改善箇所説明図

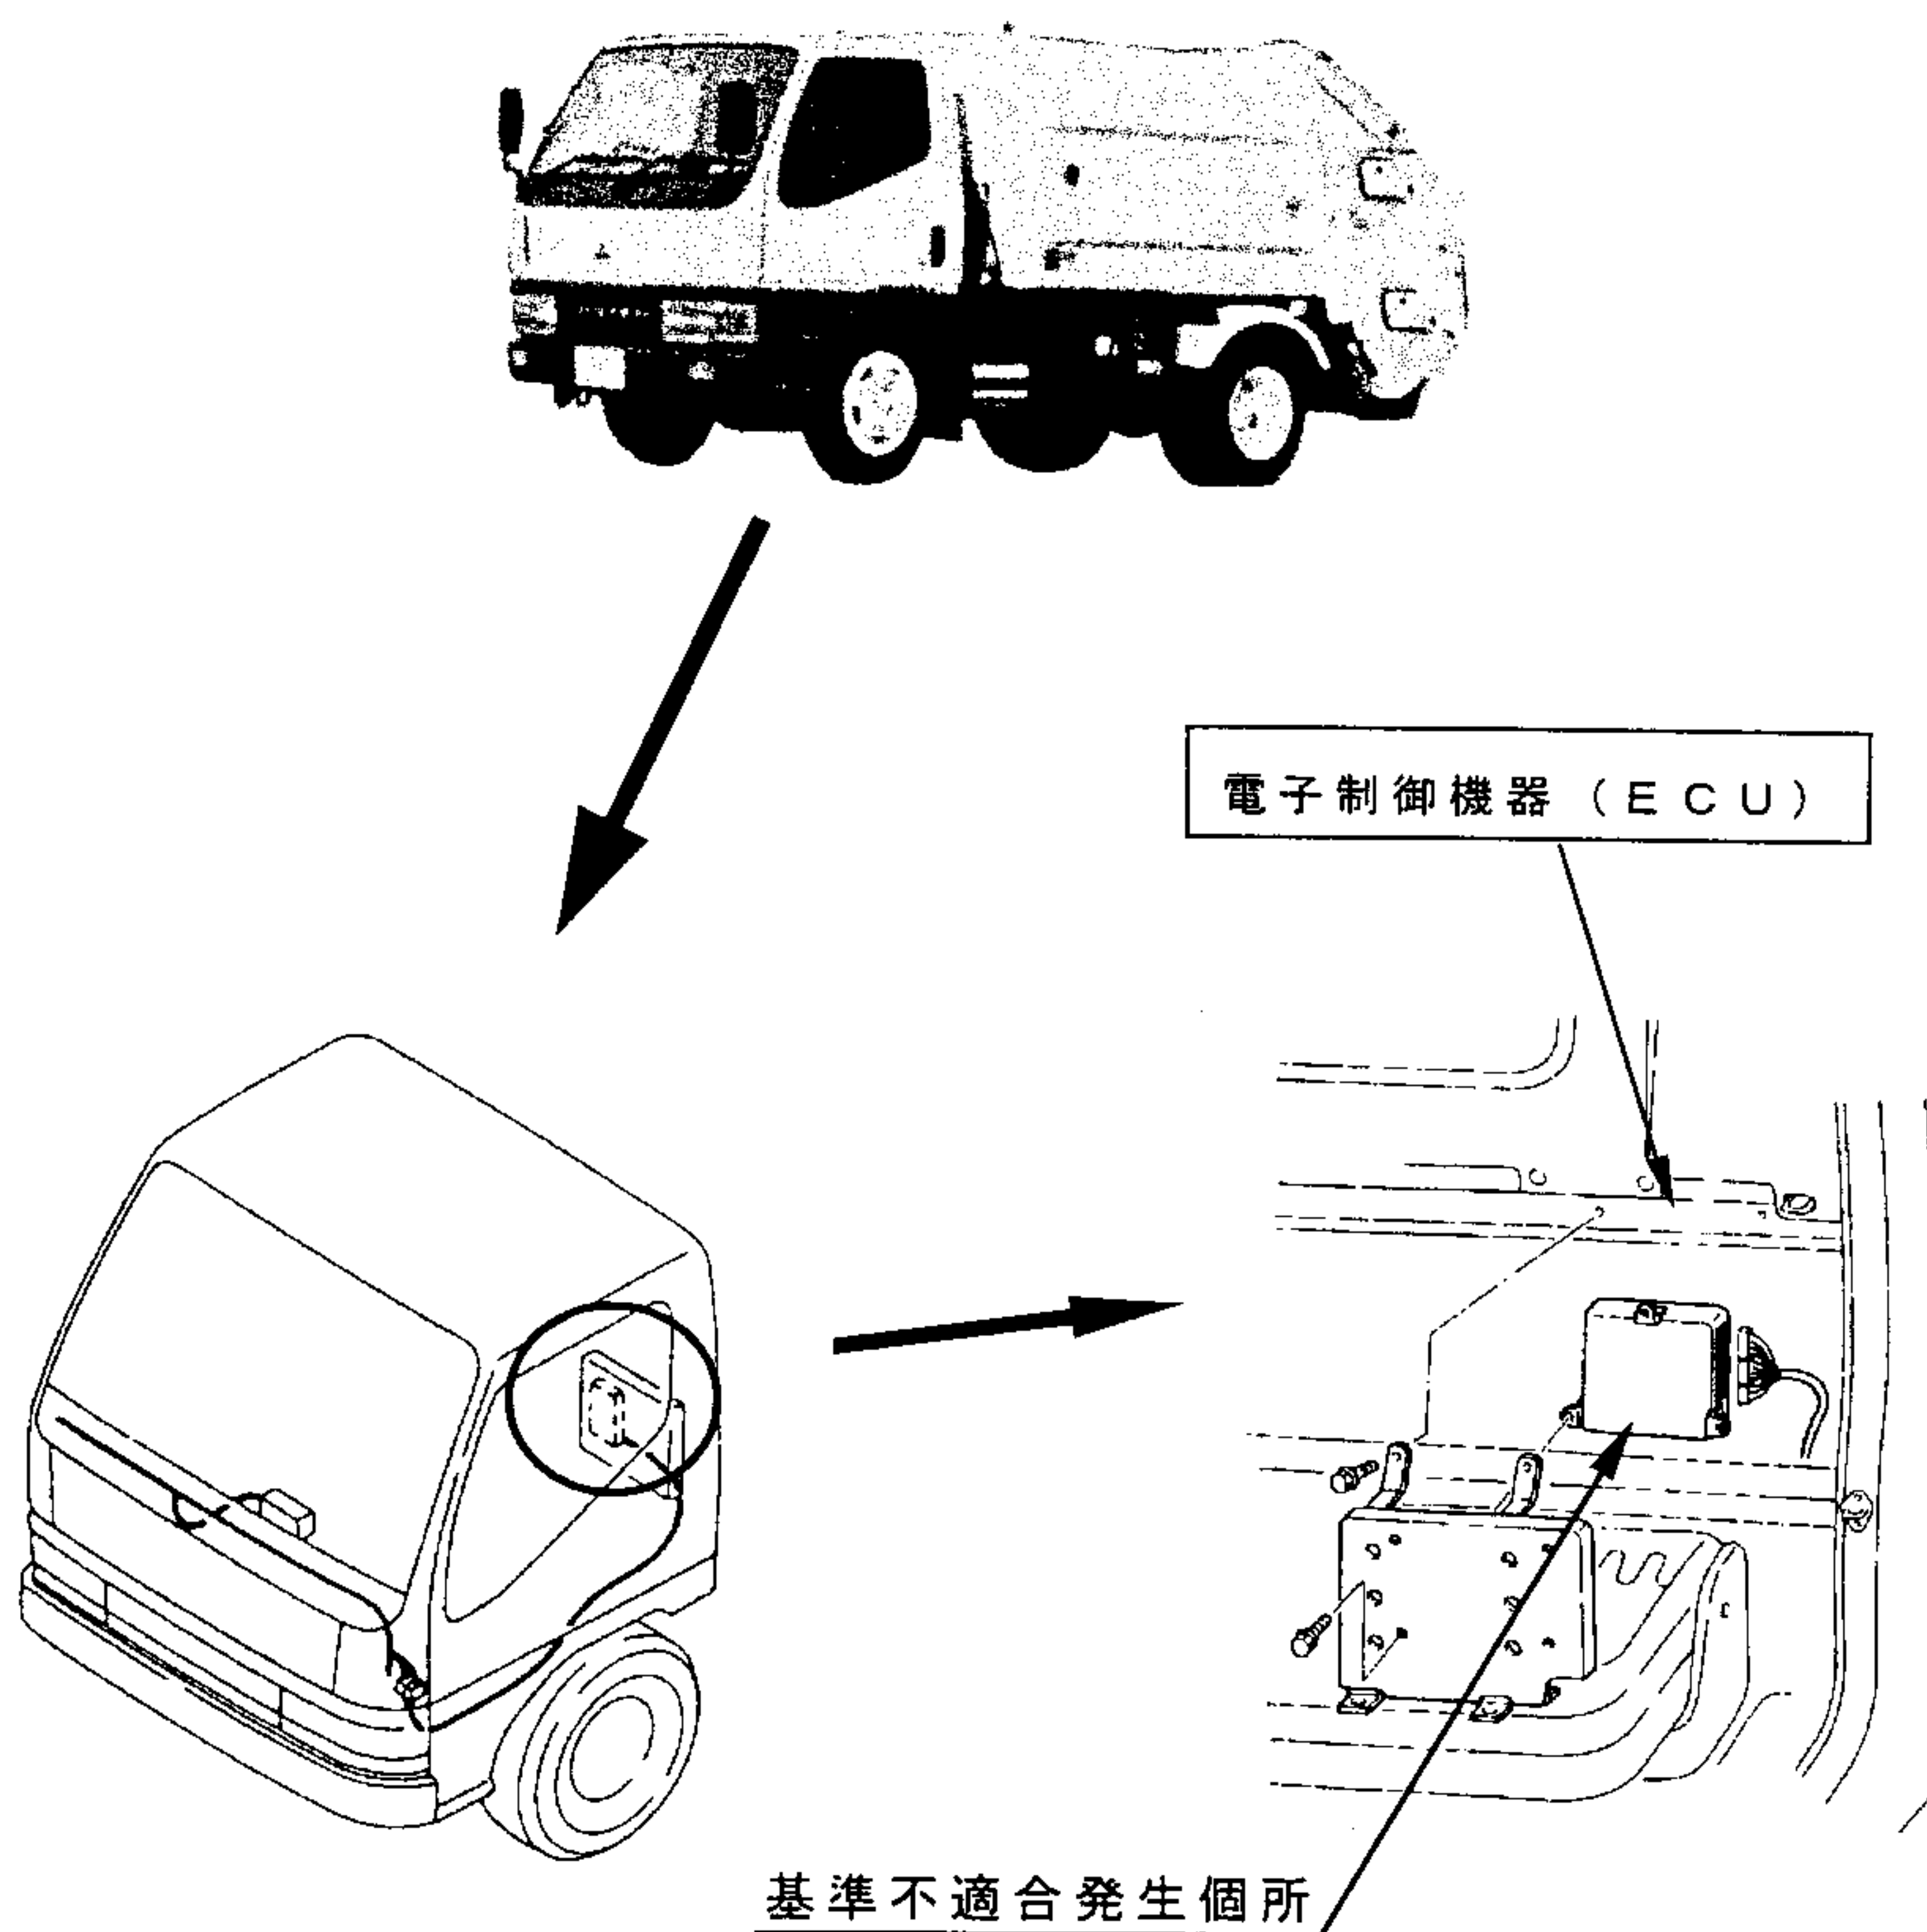
液化石油ガス (LPG) を燃料にする塵芥車において、燃料ガスの噴射量を制御している電子制御機器 (ECU) の制御プログラムが不適切なため、塵芥積み込み作業時等、塵芥圧縮機の作動時に燃料噴射量が一時的に過大となることがあり、排出ガス中の一酸化炭素 (CO)、炭化水素 (HC) の量が増加し、塵芥圧縮機を連続して作動させた場合、作業者が CO、HC を多量に吸入するおそれがある。

全車両、ECUを対策品に交換する。

識別：作業完了後、左ドアラッチ上部へ緑色の識別シールを貼付ける。
